**Fédération Des Comités D'intérêt De Quartier
Du 7^e Arrondissement**

**ZONAGES POUR
LE PLU DU 7^{ème} ARRONDISSEMENT
PLANCHES VERSION ARRETEE
ANALYSE ET PROPOSITIONS
23 NOVEMBRE 2012**

ANALYSE DES PLANCHES PLU DU 7^{ème} ARRONDISSEMENT VERSION ARRETEE

Planche 1

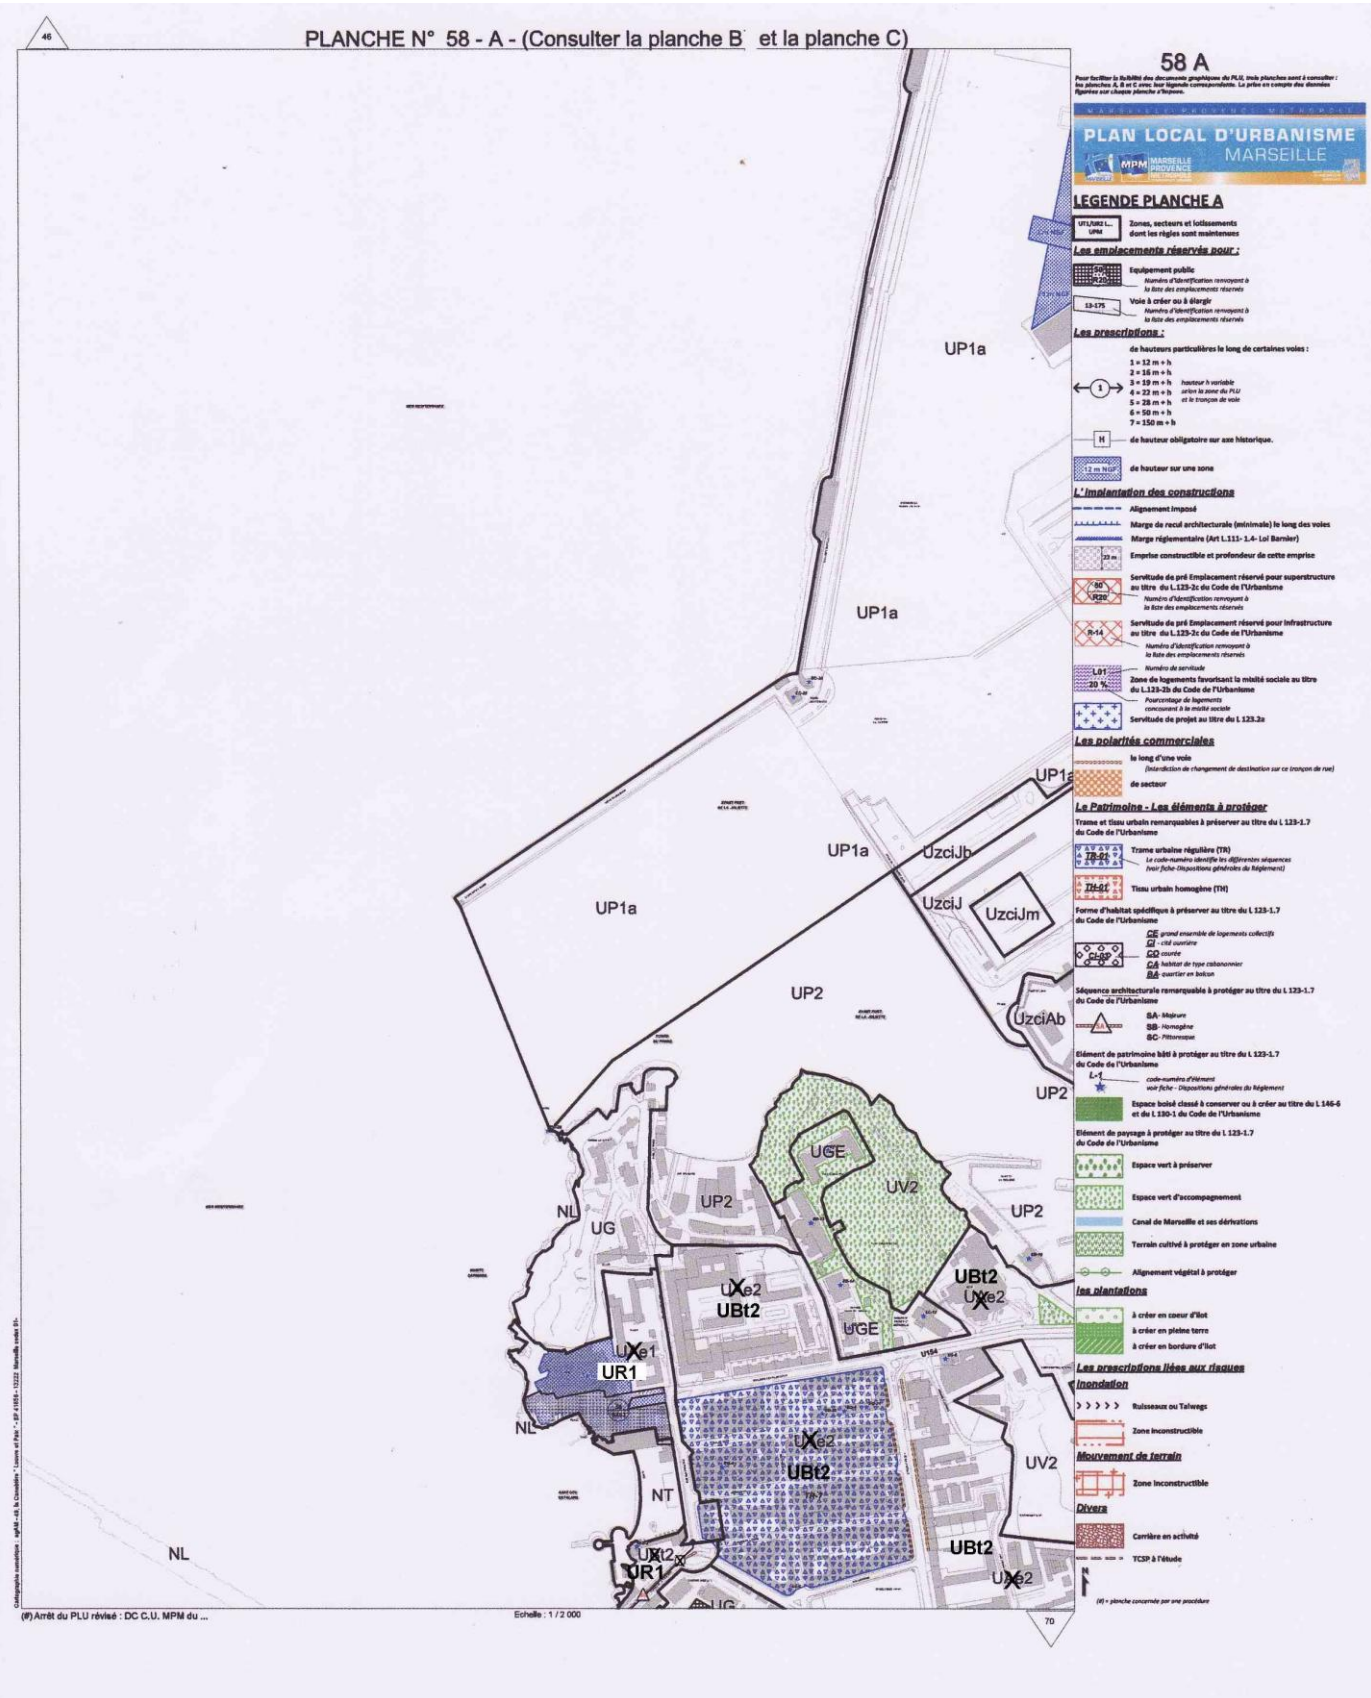
4 - Zone en projet UAe2 délimitée par le Bd Charles Livon, l'Avenue Pasteur et l'Avenue de la Corse avec une attention particulière pour l'Impasse Clarville où le seul terrain disponible est celui des tennis cernés par les constructions existantes et le Fort St Nicolas. Il faut protéger cet espace Il faut aussi préserver les abords du Fort St Nicolas en limitant les hauteurs à 16 m. Cette zone est proposée en UBt2 (PI 1)

5 - Zone en projet UAe2 concernant la partie droite du Palais du Pharo et son jardin. Cette partie ne permet pas d'accepter des constructions de 19m + 6m. Le raisonnement est identique pour la partie droite de cette parcelle concernant le Novotel et le Sofitel. Pour des raisons esthétiques (vues du vieux port) on ne peut envisager de constructions plus hautes que celles existantes déjà et qui défigureraient le Fort mitoyen. Nous proposons un zonage en UBt2 (PI 1).

Planche 2

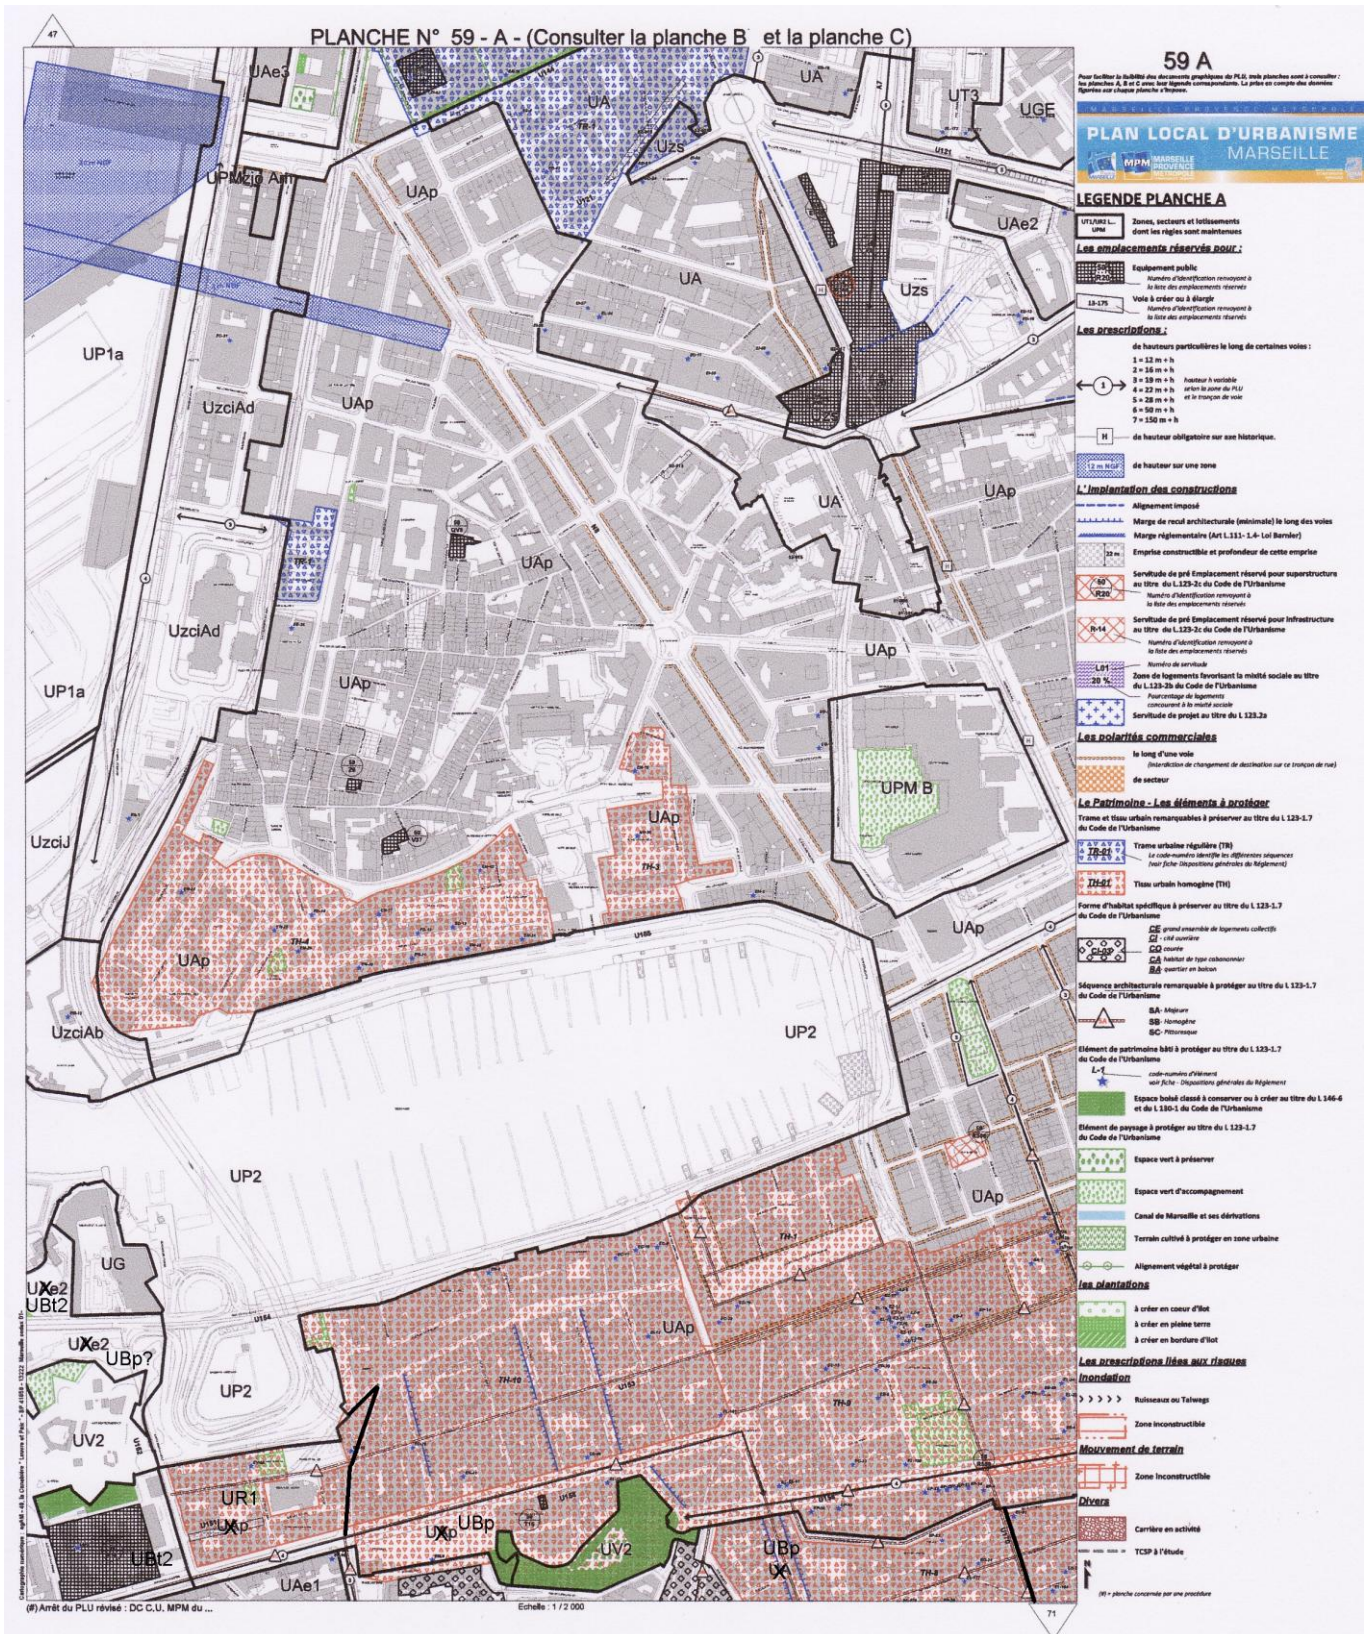
1 - Zone en projet UAe2 entre le Bd Charles Livon et le Fort St Nicolas correspondant au Monument aux Morts et aux escaliers y accédant est à mettre en UBp pour les mêmes raisons évoquées plus haut et même en zone non constructible. (Pl 2).

4- Zone en projet UAp délimitée par la rampe St Maurice, l’avenue de la Corse, la Rue d’Endoume incluant l’Abbaye de St Victor qui doit être préservée en limitant les hauteurs de l’habitat environnant par un classement en zone UR1 (Pl 2).

Planche 3

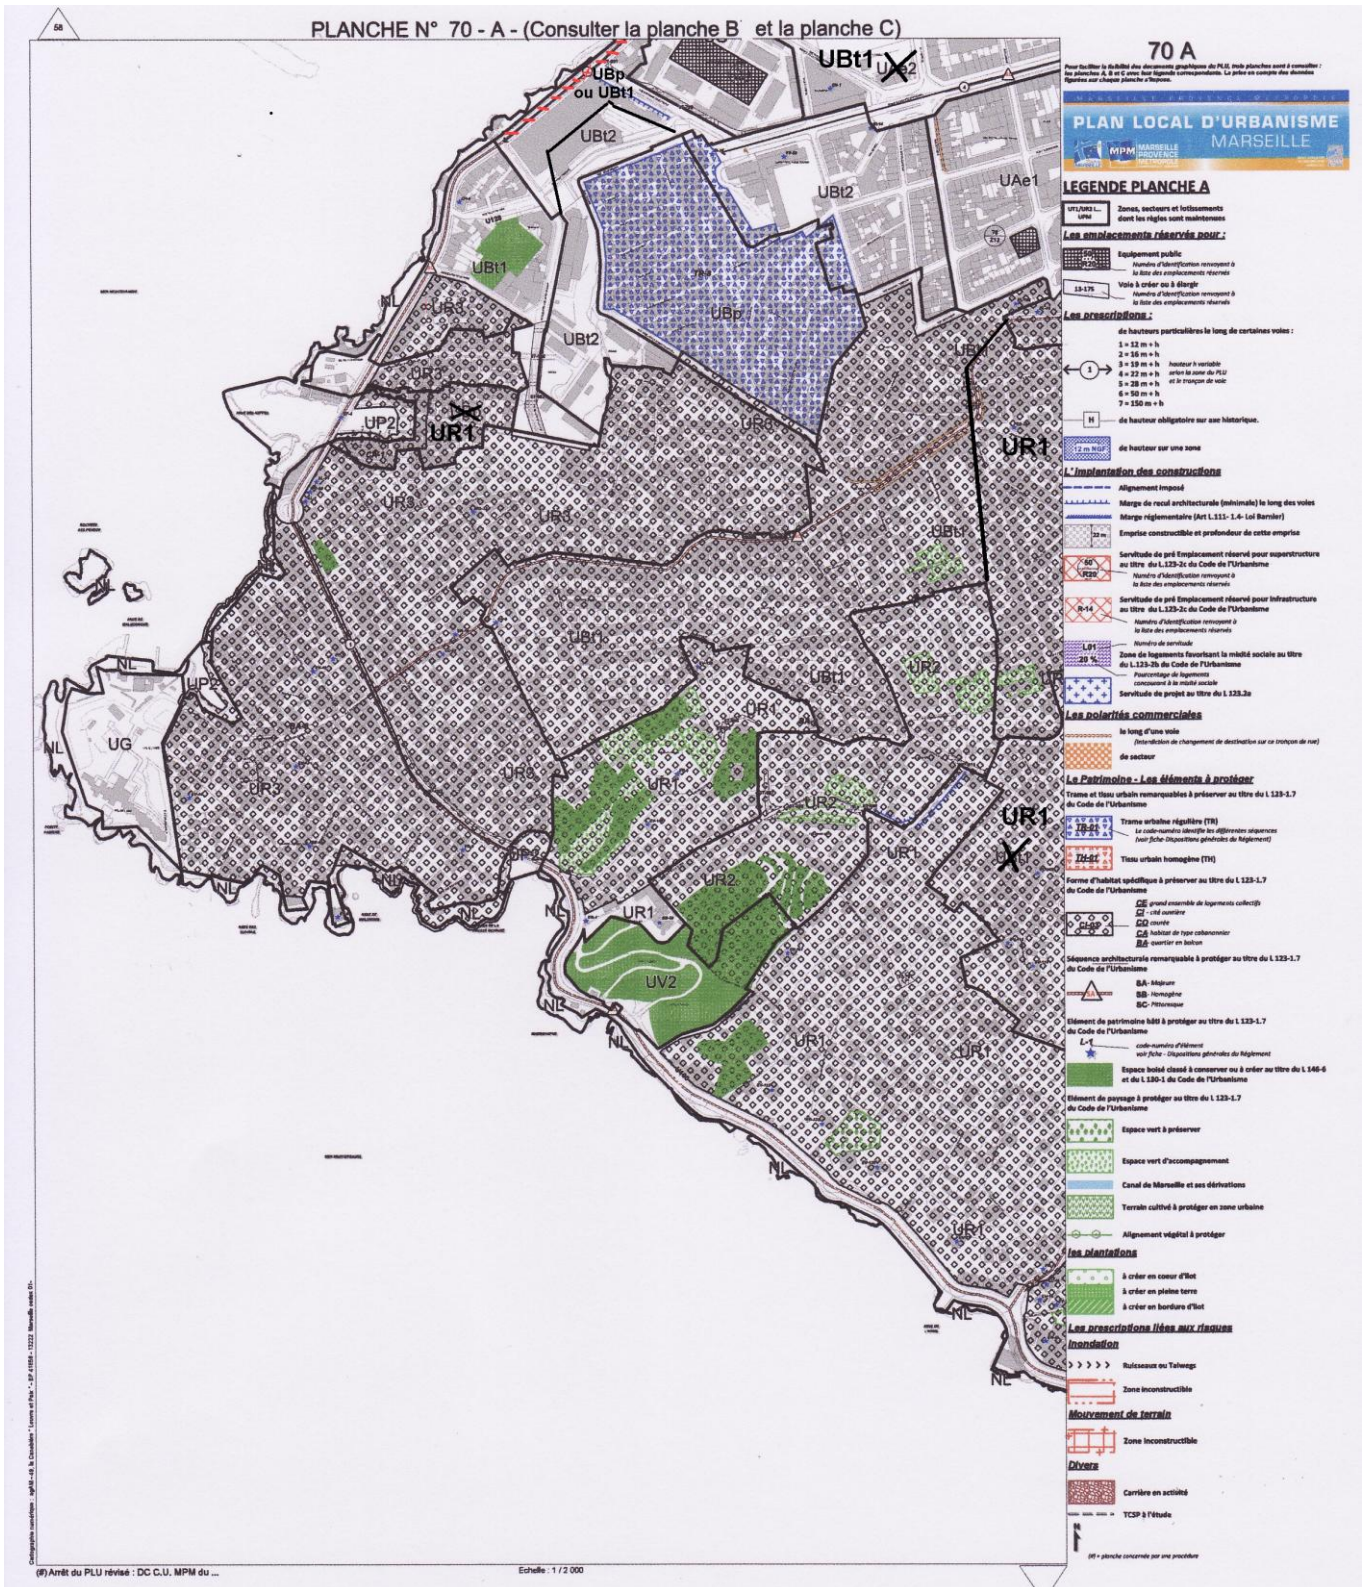
1 - Zone en projet UBt2 comprise entre la rue des Catalans et la Rue du Capitaine Désémond. N’est pas adéquat avec la typologie existante. Le zonage proposé est encore trop élevé en bordure de mer alors que le long de la corniche Kennedy entre l’avenue de la Corse et le pont du Vallon des Auffes, il s’agit de petites maisons individuelles ou d’habitats excédant rarement R+2, respecté d’ailleurs par la Société George V en bordure de voie lors de la construction « Des Catalans La résidence » sur la ZAC du même nom. (Pl 3). Le zonage UBt1 convient mieux mais nous préférons un zonage en UBp.

4 – Zone comprise entre le pont du Vallon des Auffes, le monument aux Morts d’Orient et la mer (l’Epuisette) est à mettre également en UR1. (Pl 3)

6 - Suppression de la classe 2 (16m + h) Corniche JF Kennedy entre le carrefour rue des Catalans - avenue de la Corse et le carrefour Corniche Kennedy - Bd Cieussa.: succession en

bordure de mer d'une majorité de petits habitats (R+1, R+2) qu'il faut préserver pour éviter un mur de béton en front de mer. Fait partie de noyaux villageois dont les formes caractéristiques d'un habitat de bord de mer sont à protéger. (Pl 3).

7 - Suppression de la classe 1 (12 m + 6m) corniche JF Kennedy entre le pont du Vallon des Auffes et le Pont de la Fausse Monnaie pour unifier le zonage sur ce secteur qui est zoné en UR3. (Pl 3).

8 – La zone de part est d'autre du Bd Bompard qui est en UBt1 est proposée en UR1 (pl 3)

Planche 4

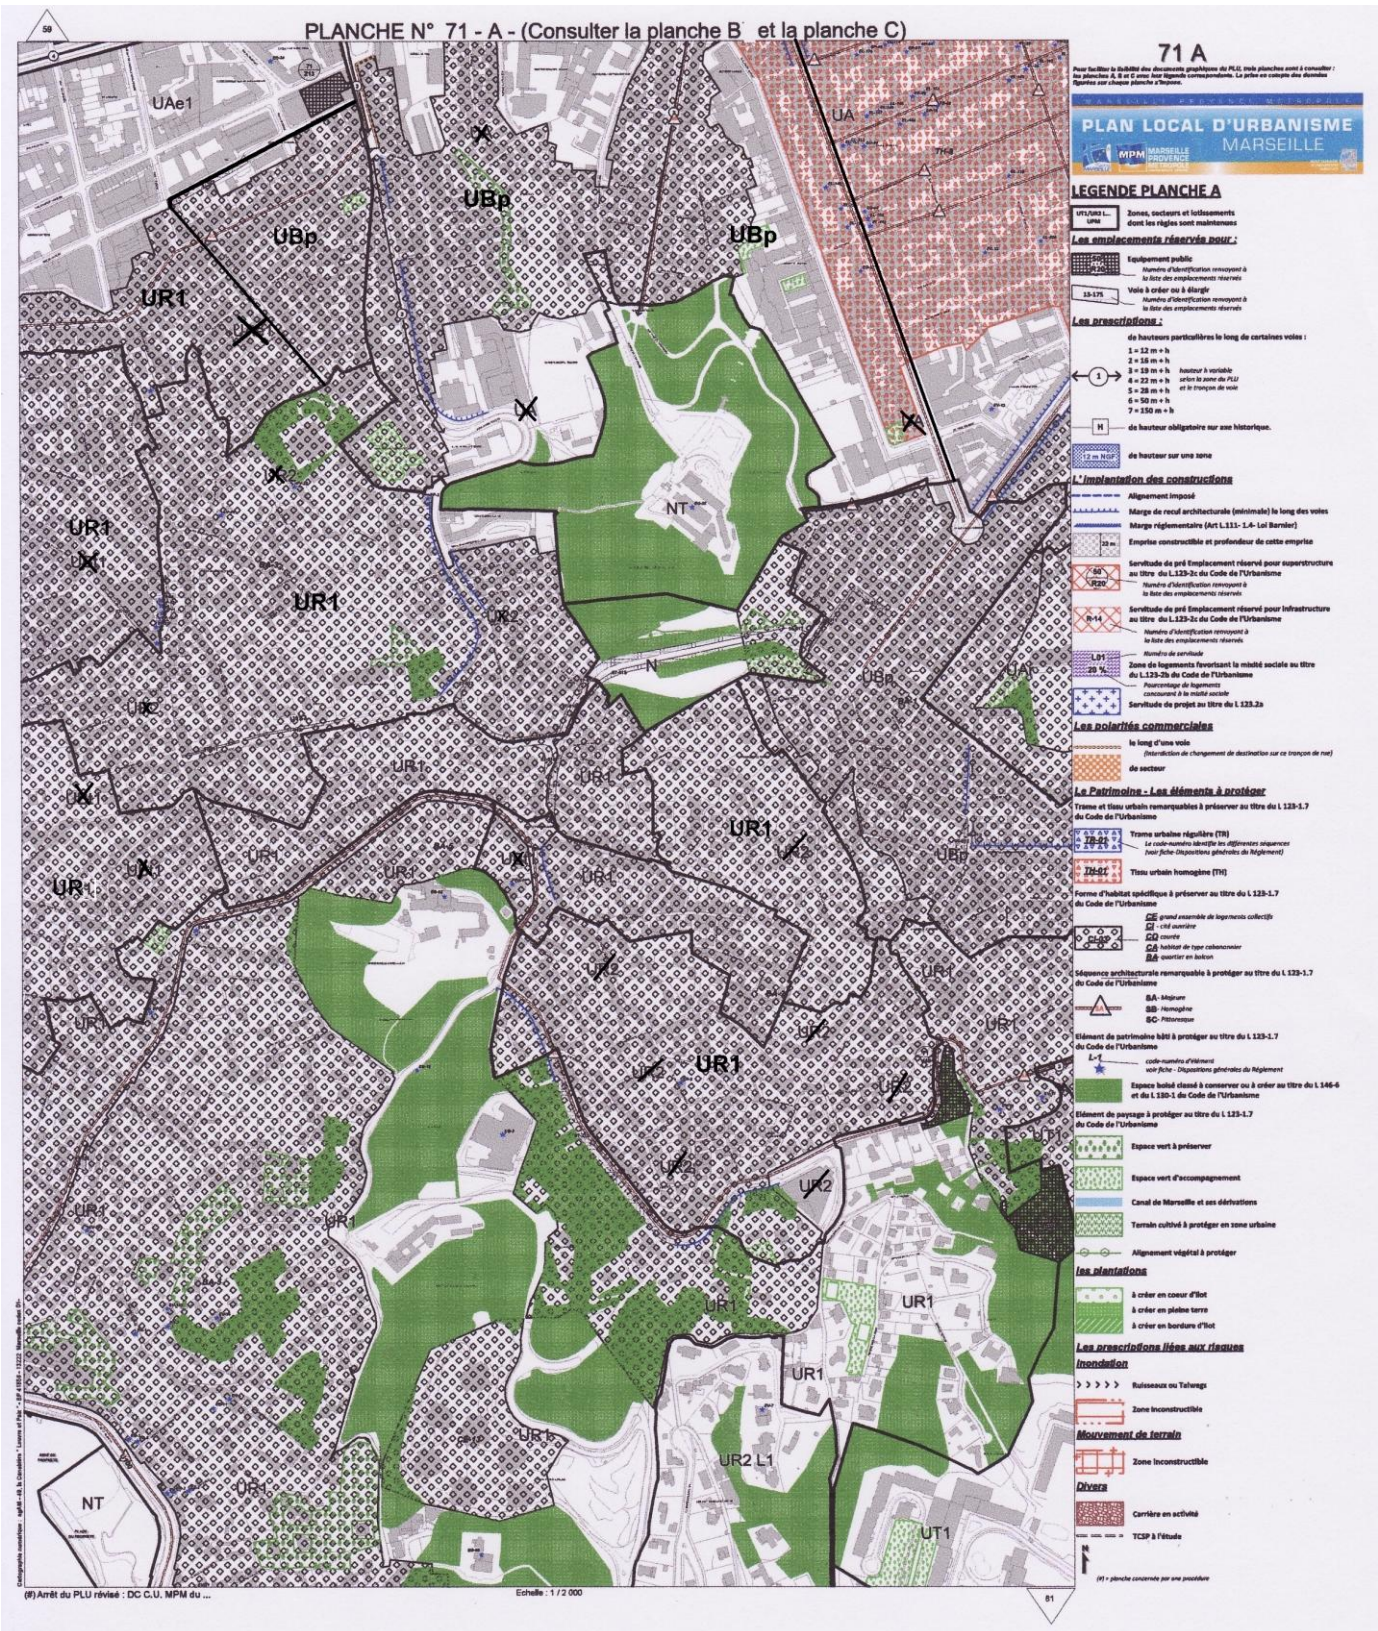
1 - Zone de projet UA comprise entre le Bd de Tellène, la rue d'Endoume, le Bd de la Corderie et le Bd Notre Dame. Il s'agit de la montée vers Notre Dame de la Garde, la hauteur de 16 m + 6m ne convient pas à ce site qui doit être préservé et qui comprend un grand nombre d'immeubles n'excédant pas 10 m. (Pl 4) ; nous la proposons en UBp.

2 - – Zone en projet UAe1 comprise entre la rue Pascal et la rue d'Endoume d'une part et la rue d'Endoume, le chemin du Roucas blanc, la rue Vendome et la rue de la Gorge d'autre part est proposée en UBp (Pl 4).

3 – Zone en projet UAe1 comprise entre la rue d'Endoume, la rue de la Gorge, la rue Vendome, la rue David Delpiane et le Bd Maruis Thomas est à classer en UR1. (Pl 4).

4 – Zone de projet UBt1 limitée par la rue de la gorge, la rue d'Endoume, le Bd Bompard et la rue Etienne Mein. (Pl 4) est proposée en UR1
